DETERMINAZIONE DEL DIRETTORE

OGGETTO: Progetto "Estensione del sistema fognario nei Comuni di Cantarana in Località Serralunga e Tigliole".
**CONCLUSIONE DEL PROCEDIMENTO RELATIVO ALLA
CONFERENZA DEI SERVIZI - APPROVAZIONE PROGETTO.**
Ente proponente: Acquedotto della Piana S.p.A.

INTERVENTO: Progetto Estensione del sistema fognario nei Comuni di Cantarana in Località Serralunga e Tigliole.

**ISTRUTTORIA TECNICO-AMMINISTRATIVA DI CUI ALL'ART. 7 DELLE DIRETTIVE TECNICO AMMINISTRATIVE IN
MATERIA DI APPROVAZIONE DEI PROGETTI DELLE INFRASTRUTTURE DEL SERVIZIO IDRICO INTEGRATO.**

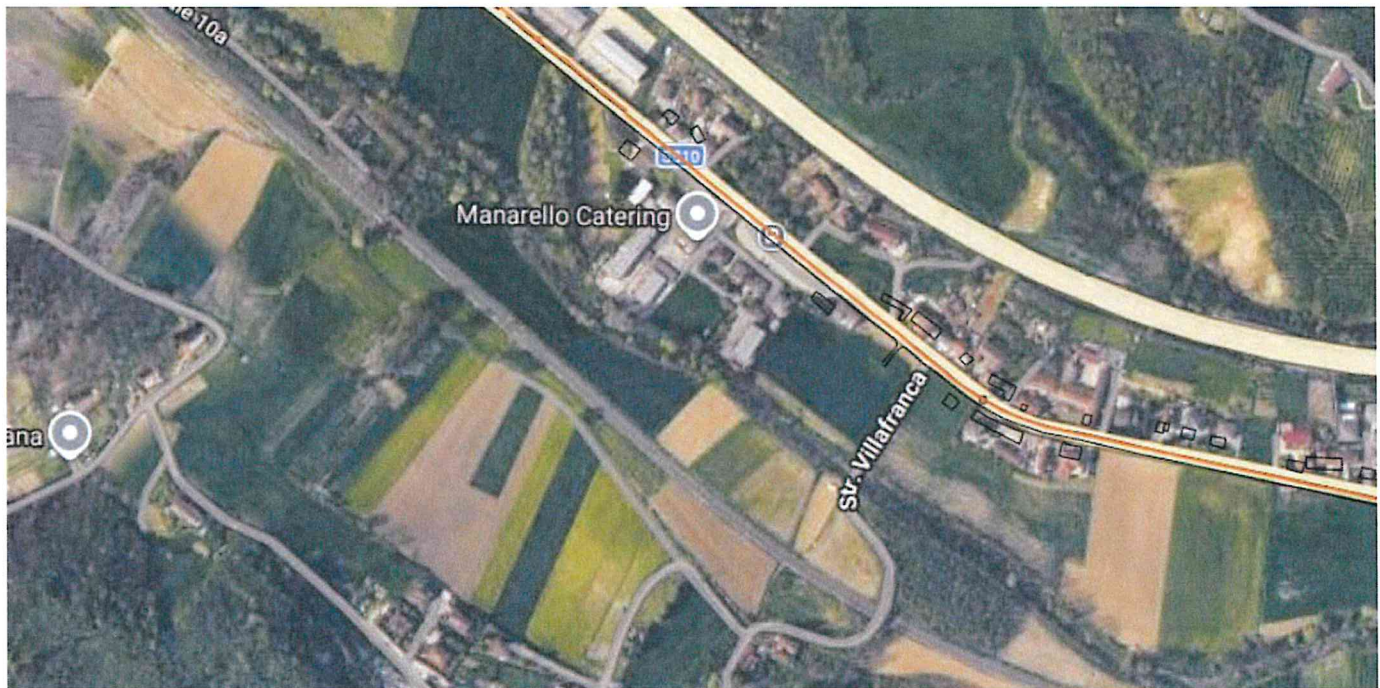
In riferimento alla Vs. nota di cui in oggetto, prot. n. 1347 del 06/08/2026, pervenuta a questa Struttura in pari data (ns. prot. n. 51175), esaminati gli elaborati tecnici, si chiede di produrre la seguente documentazione integrativa:

- Capacità residua del depuratore di Villafranca d'Asti a seguito del convogliamento e trattamento dei reflui provenienti dal nuovo tratto fognario in progetto.
- Accorgimenti tecnici da adottarsi a protezione delle condotte di acqua potabile, nel caso siano presenti interferenze (intersezioni e/o parallelismi) con le canalizzazioni fognarie in progetto.

In merito alla potenzialità dell'impianto del Depuratore di Villafranca d'Asti - al fine di non considerare la dotazione idrica idraulica convenzionale pari a circa **250 litri/abitante al giorno** - si riporta sotto l'effettivo calcolo recapitante, così da poter dimostrare la capacità residua dell'impianto di depurazione di Villafranca d'Asti oggetto di intervento.

Si precisa, altresì, che i num. 2.949 abitanti di Villafranca d'Asti recapitano sì presso l'impianto in questione, ma non tutti poiché presenti altri impianti minori nel territorio, che rappresentano circa num. 600 A.E..

Considerato che gli A.E. nell'area di progetto sono circa 89, questi non influiranno sull'attuale capacità operativa dell'impianto.
